第 7 章 その他環境省令で定める事項

7.1 配慮書についての関係地方公共団体の長の意見及び一般の意見の概要、並びに、事業者の見解

(仮称) 宮城西部風力発電事業計画段階環境配慮書に対する意見について (通知)

(仮称) 宮城西部風力発電事業 計画段階環境配慮書に対する意見

第7.2-20図 配慮書段階と方法書段階の比較

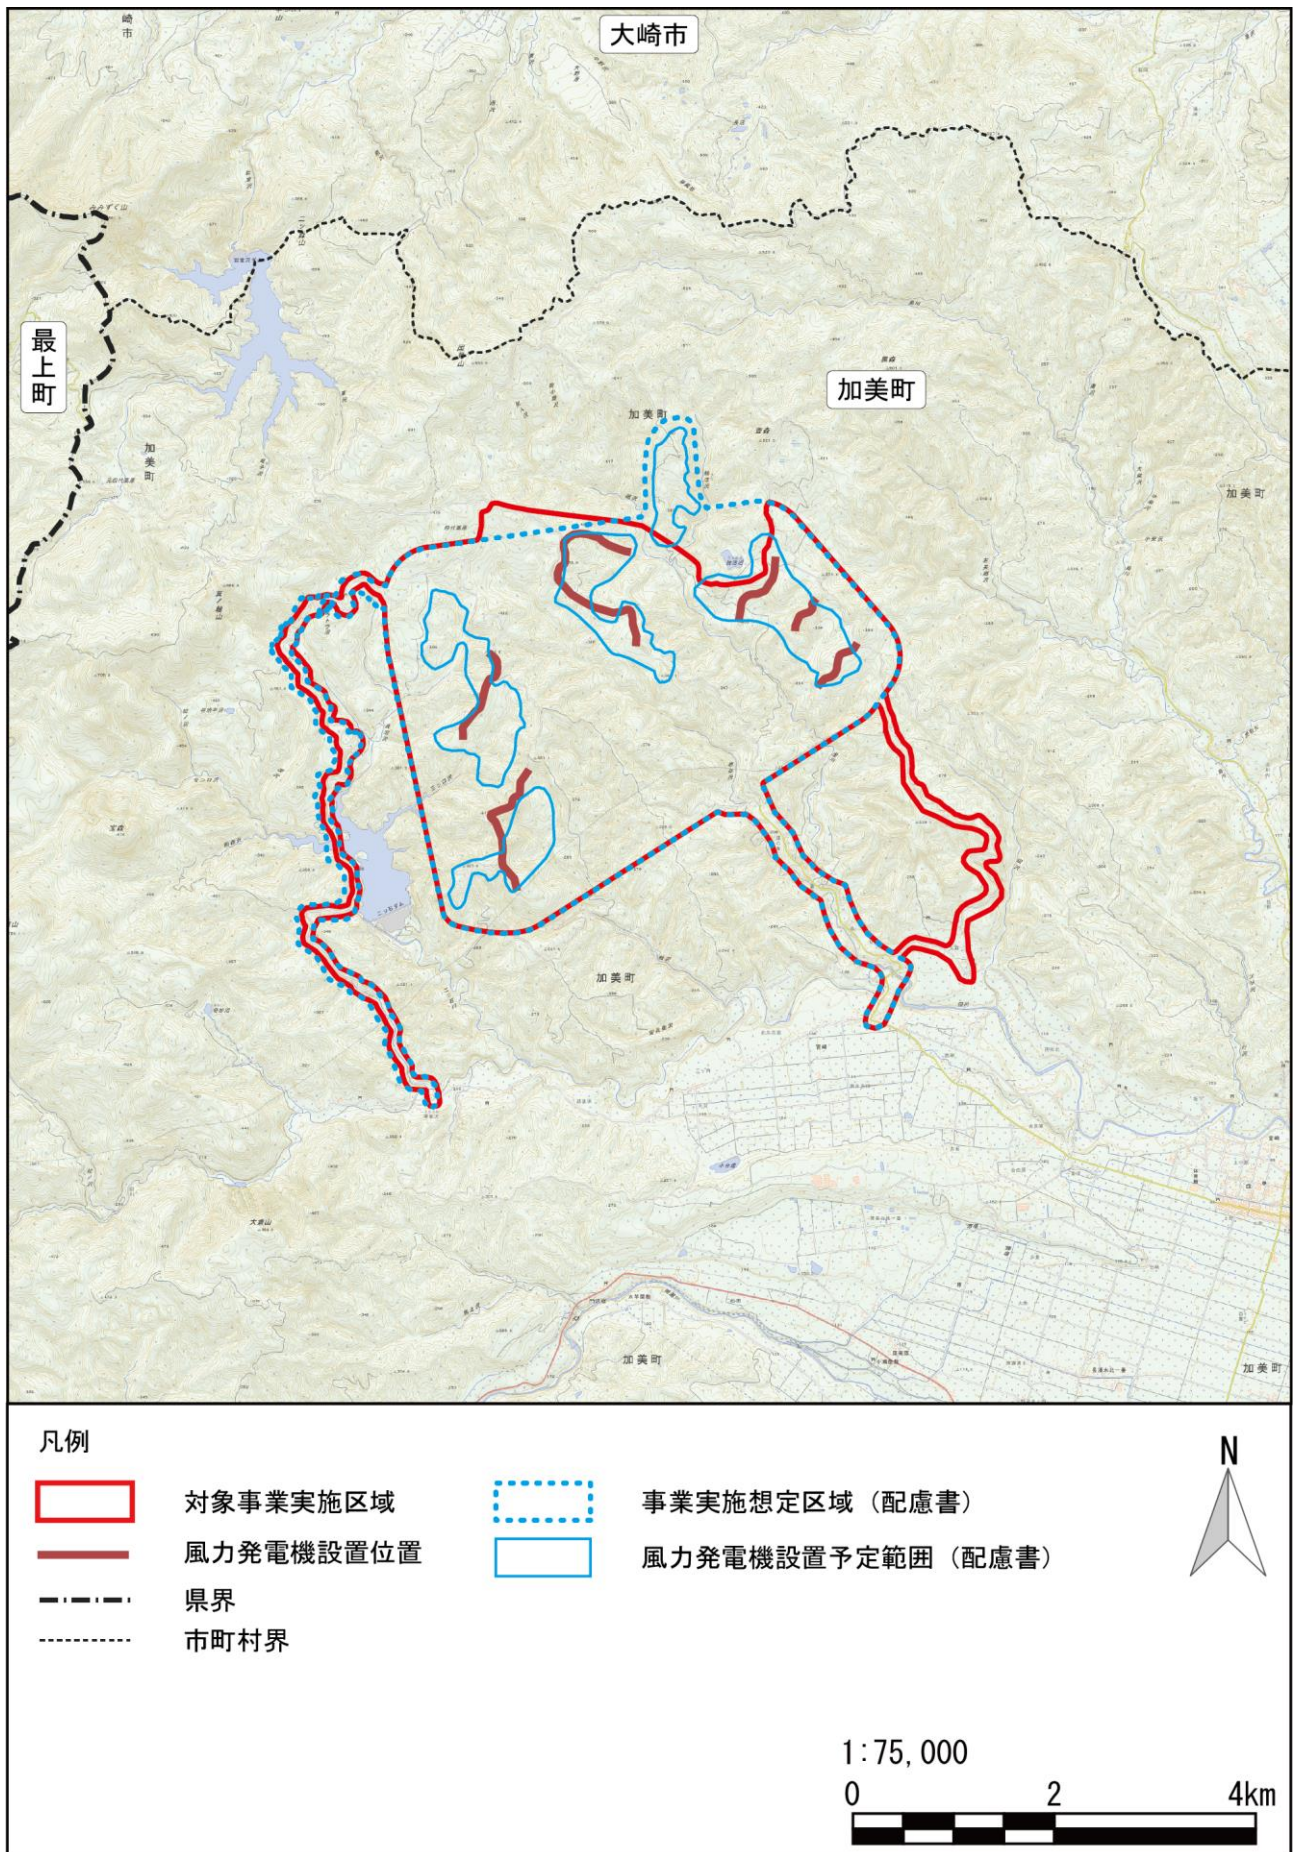
イ 想定区域及びその周辺に存在する二ツ石川、独活沼（ウド沼）及びウトウ沼については、自然景観資源上重要な地形及び湖沼であることから、それらの区域及び周辺を想定区域から除外すること。

ロ 想定区域及びその周辺には、土砂流出防備保安林、土砂災害警戒区域（地すべり）、砂防指定地及び地すべり地形が存在するため、土石流が発生する可能性のある上流域も含め、事業実施による改変が周辺の土砂災害を誘発する可能性について、適切に調査、予測及び評価し、十分な対策を検討すること。重大な影響を回避又は十分に低減できない場合は、それらの箇所及び周辺を想定区域から除外すること。

配慮所においては、事業計画の熟度が低く、風力発電機の設置予定範囲として示していたが、方法書段階では風力発電機の設置予定位置（尾根）を示している。

対象事業実施区域（方法書段階）は、以下の経緯により事業実施想定区域（配慮書段階）の一部を変更している。

配慮書では、事業計画の熟度が低く、まずは風力発電機の設置範囲に主眼を置いて事業実施想定区域を設定した。しかし、配慮書提出以降の現地踏査を踏まえ風力発電機及び付随する施設（発電施設用地、資材運搬、取付・管理用道路、一時的な改変）の検討を進めた結果、以下のように変更することとした。

- ・土砂流出防備保安林、砂防指定地及び地すべり危険箇所を可能な限り風力発電機の設置位置から除外した。
- ・独活沼への環境配慮から、独活沼の集水域周囲を対象事業実施区域から除外した。
- ・二ツ石ダムからの眺望への環境配慮から、二ツ石ダム東側の尾根を風力発電機設置位置から除外した。
- ・配慮書以降の現地踏査に基づき、工事用資材等の搬出入経路等、今後の事業計画において改変の可能性がある部分を対象事業実施区域に含めることとした。
- ・土砂流出防備保安林、独活沼等を可能な限り除外するため、配慮書で示した風力発電機設置予定範囲外に風力発電機の設置予定位置を検討することとした。
- ・配慮書段階から導入予定風車の単機出力が微増しているが、配慮書からの検討に伴い導入可能な機種が増加したためであり、機種については今後も変更となる可能性がある。
